令和2年3月6日  
臨界技術第1課

## STACY施設等の設置変更許可申請書の補正について

ヒアリング及び審査会合での説明、コメント等に基づき、令和元年12月25日に申請した原子力科学研究所の原子炉設置に係る変更許可申請書の補正を検討している。

第5.3-2図 STACY最大給水制限スイッチ概要説明図

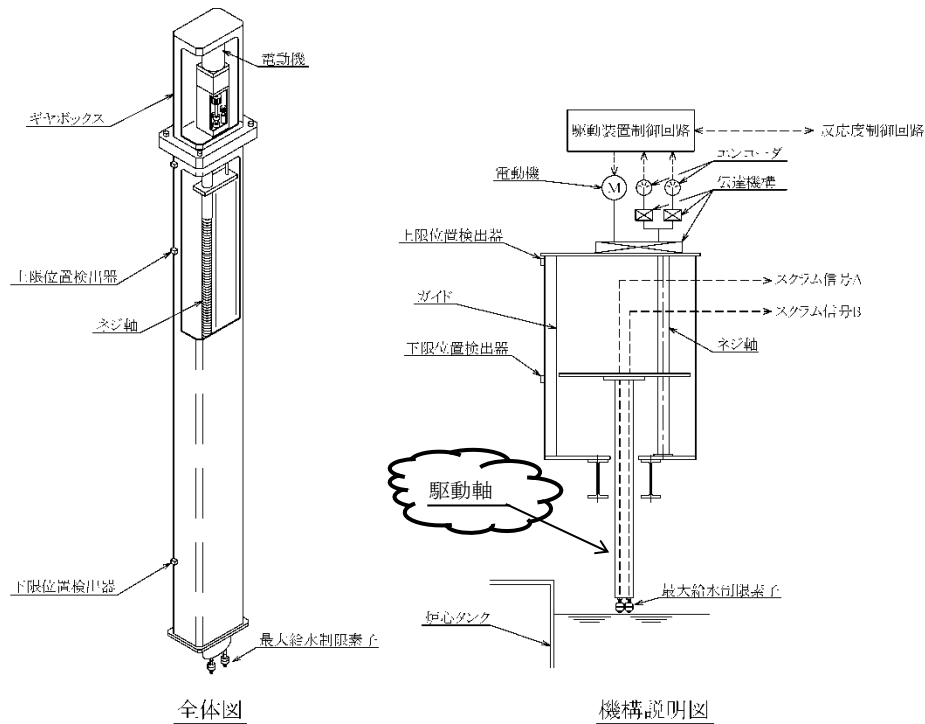
(7) 添付書類八 別1 STACY施設 第5.3-2図 STACY最大給水制限スイッチ概要説明図

- ・(4)の耐震重要度分類にかかる記載の明確化に関連し、図面において「駆動軸」を明確化するため、以下のとおり図に明記する。
